Acuerdo 1248 Por el cual se aprueba la incorporación del cambio en los límites de generación y absorción de potencia reactiva de la unidad 1 de la planta de generación Betania y la respectiva curva de carga

1248

5 Diciembre, 2019

Figura 1. Curva de Carga Unidad 1 de la central Betania

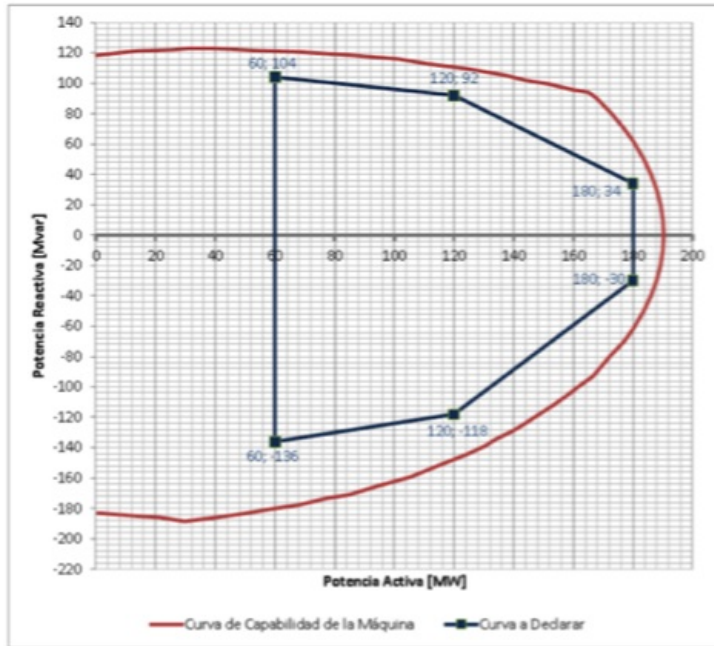
- 1** Aprobar la declaración de una nueva curva operativa de carga de la unidad 1 de la planta de generación

Betania, en la que se define la capacidad para entrega y absorción de potencia reactiva de la unidad en función de la potencia activa generada.

Sobreexcitación			Subexcitación		
P [MW]	Q [Mvar] Antes	Q [Mvar] Después	P [MW]	Q [Mvar] Antes	Q [Mvar] Después
60	+101	+104	60	-123	-136
120	+81	+92	120	-89	-118
180	+62	+34	180	-55	-30
